Portefeuille R. van Doorn
Auteur Dhr. J.R.S. Bolwidt
Telefoon 5113403 E-mail: jbolwidt@haarlem.nl
WZ/Programma's OGV Reg.nr. 2010/284803
Te kopiëren: A&B
B & W-vergadering van 14 september 2010

Vaststellen definitief ontwerp (DO) Oosterduin en beschikbaar stellen krediet

Inspraaknotitie Oosterduin

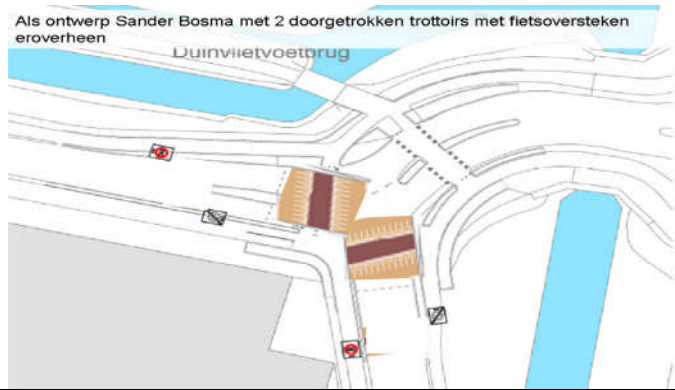
werk maken" tevens de genoemde doorsteek te asfalteren (nu tegels).		
Vervang de 2 paaltjes in het midden van de fietsdoorsteek door 2 paaltjes aan de zijkant, zie voorbeeld op de foto rechts. Dit is even effectief om auto's te weren en is minder gevaarlijk voor fietsers.	De aangegeven oplossing is beter dan de oplossing voorgesteld in het VO en wordt daarom verwerkt. Mocht blijken dat de doorgang te breed is en gaat dienen als sluiproute voor autoverkeer, dan wordt er een extra paal tussen geplaatst.	42
Op de kruising van de Sleedoornweg met Egelantierlaan/Oosterduinweg is nu een fysieke scheiding aanwezig tussen fietsstrook en rijbaan (zie foto links). Dit om te voorkomen dat fietsers "gesneden" worden door rechtsaf slaande auto's. Deze scheiding is niet opgenomen in het VO. Graag deze behouden. Overigens: Trek het rode asfalt door tot aan het kruispunt. In het VO is het laatste stukje als zwart asfalt ingetekend.	De gemeente vindt beide oplossing beter en verwerkt deze in het VO.	42
